# Detaljplan för del av Björkskatan, del av Björkskatan 1:504 m.fl.

Luleå kommun

## SAMRÅDSREDOGÖRELSE

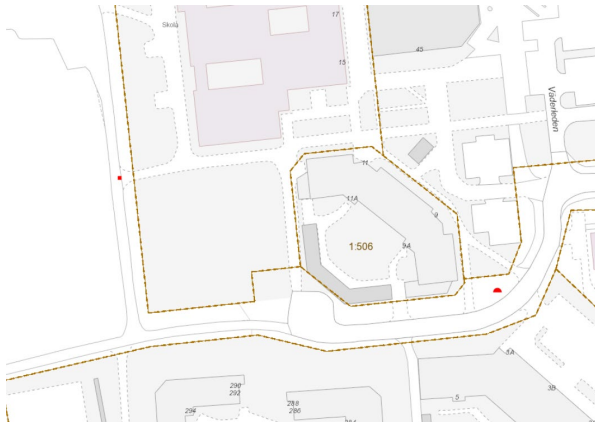
Räddningstjänsten kan utgöra alternativ utrymningsväg med höjdfordon om avståndet mellan mark och underkant fönster/balkongräcke är max 23 meter. Utrymning med bärbar stege kan utföras om avståndet mellan mark och underkant fönster/balkongräcke är max elva meter. Om räddningstjänsten ska utgöra alternativ utrymningsväg med höjdfordon krävs att alla lägenheter kan nås med höjdfordonet/bärbar stege. D.v.s. om inte vägnät finns ska särskild uppställningsplats för höjdfordon/bärbar stege anordnas alternativt ska trapphusen specialutformas så att utrymning kan ske utan hjälp av räddningstjänsten. Det ska framgå av planen om räddningstjänsten inte ska utgöra alternativ utrymningsväg från flerbostadshusen.

Det är önskvärt med två vägar in i området om den ena skulle spärras av en brand.

Det ska framgå av planen om markbrandposter finns i området/i anslutning till flerbostadshusen.

*Kommentarer: Balkonger och fönster kommer att vara placerade lägre än 23 m från mark.*

*Blivande kvartersmarken för bostäder är omgärdad av allmänna gång- och cykelvägar. De tillsammans med interna körvägar möjliggör för två av varandra oberoende vägar in till området.*

*Planbeskrivningen kompletteras med information om markbrandposter. Det finns två markbrandposter i närheten av den nya kvartersmarken. I direkt anslutning till den nya kvartersmarken i nordväst och en vid lokalgatan i höjd med Lulebos studentbostadshus.*
